Servicemeddelande nr: SM-2025-01
Maskin typ: Terri 3 CW,HW,FW
Gäller from: Serie nr Alla
Utfärdare: Terri eftermarknad
Datum: 2025-02-05

SM-2025-01 Hydraulcylinder- Styrning

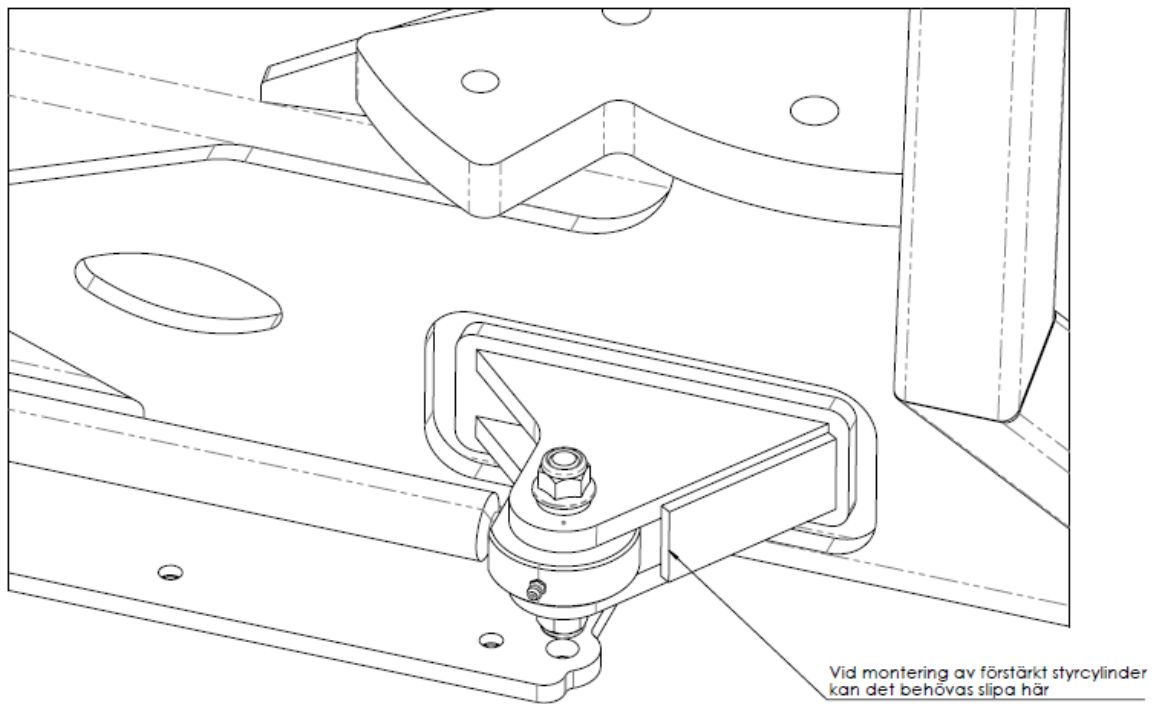
Vi har sett att styrcylindrarna vill gå sönder i cylinderöronen. Styrcylinder Art nr: KT-791075.

Denna cylinder är ersatt av KT-791678.

Ny cylinder Art nr: KT-791678 med förstärkta öron.

För att montera nya förstärkta cylindrar kan man måsta slipa lite granna i infästningen för att dom ska få plats. Detta gäller maskiner som är gjorda innan April 2024.
